DOPLŇUJÍCÍ INFORMACE

**„Výměna vchodových dveří u panelových domů
č.p. 1207, 1208, 1209, 1210, 1211, 1212, 1213 v JILEMNICI“**

PŘÍLOHA Č.4 - VÝKAZ VÝMĚR, ZMĚNA

PŘEDNÍ VSTUP - TYP "A"

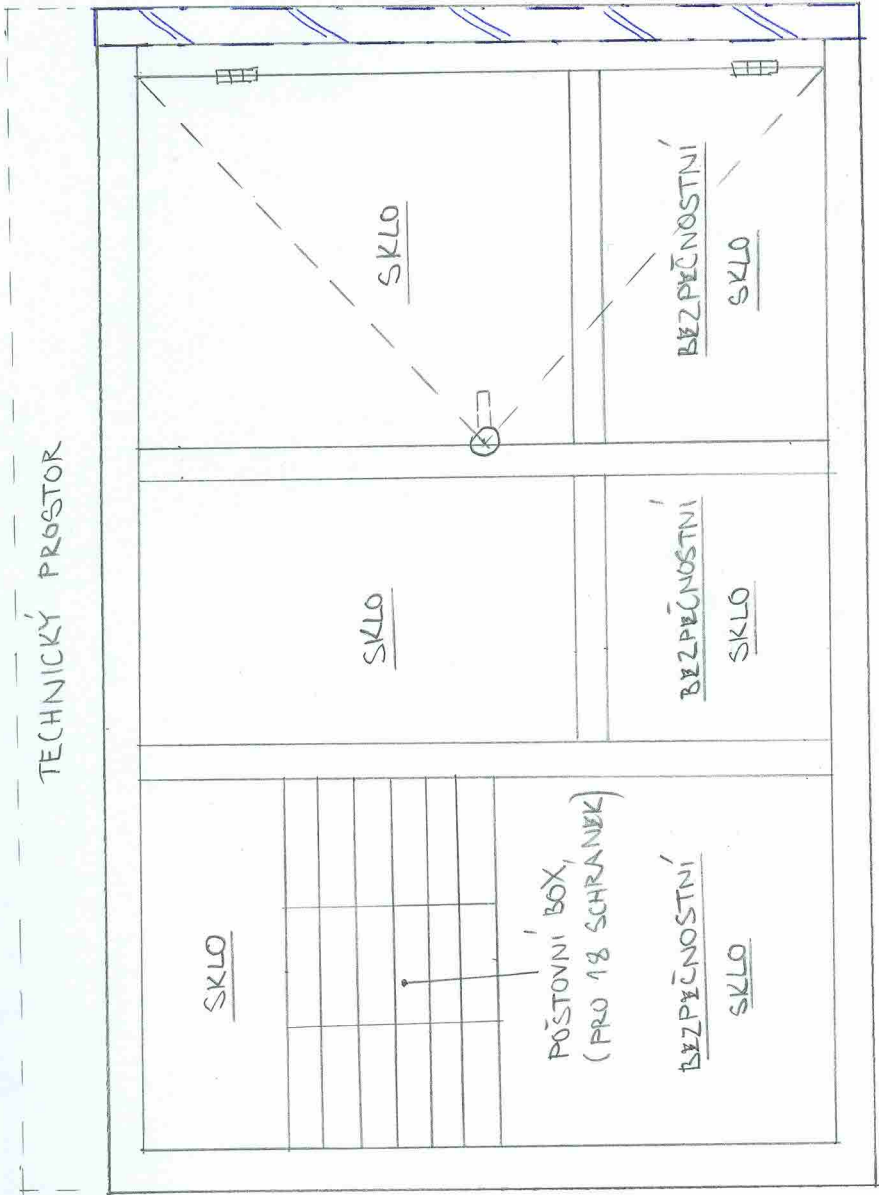
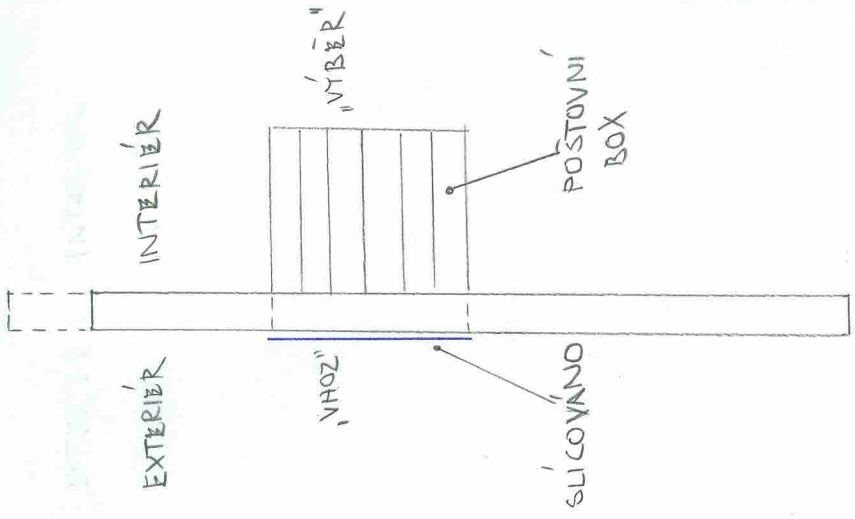
1/ Pro jaké části vstupních kompletů je požadováno bezpečnostní sklo?

5/ Jak mají být osazeny poštovní boxy, z hlediska hloubky a slícování s celým kompletem, znázorněné schématicky v čelním pohledu u jednotlivých výkresů? Myšleno při řezu konstrukcí.

6/ Zbylý prostor nad a pod poštovním boxem je ve výkrese definován jako výplň. Je tato skutečnost nezbytná, nebylo by výhodnější vzhledem k prosvětlení prostoru přízemí výhodnější použít i zde výplň ze skla?

Bezpečnostní sklo bude ve spodní části kompletu, z vnější části, viz výkres „Přední vstup – typ A“ a „Přední vstup – typ B“

Poštovní boxy se schránkami budou svými klapkovými vhozy slícovány s vnějším lícem celého vstupního kompletu.

Zadavatel zohlednil tuto připomínku a rozhodl se změnit podmínky zadání, nově tedy bude prostor nad poštovním boxem vyplněn skleněnou výplní a prostor pod poštovním boxem skleněnou výplní s bezpečnostním sklem.
